**Итоги предъявления эл.
сетей квартир
подрядной организацией
Топ Климат Контроль.**

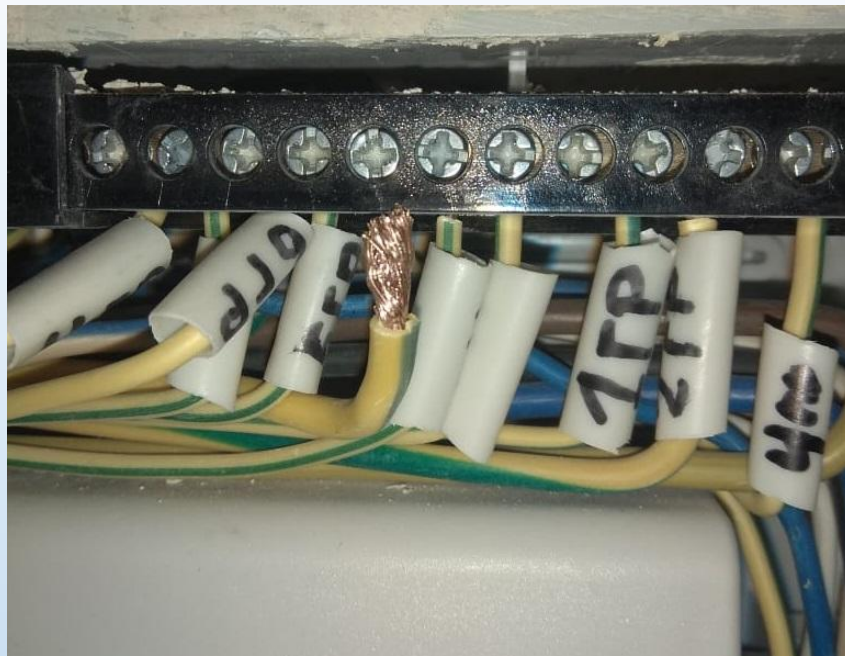
1. Скрутка не разварена
(грубое нарушение)
ПУЭ. П. 2.1.21.

2. РЕ проводник без наконечника.
ГОСТ 10434-82, п. 2.1.11.

Соединение шлейфом не расключено, не оформлено.
Необходимо оформить отдельное ответвление для подключения кондиционера. Магистраль соединить путем **сварки**.
Монтаж не окончен!
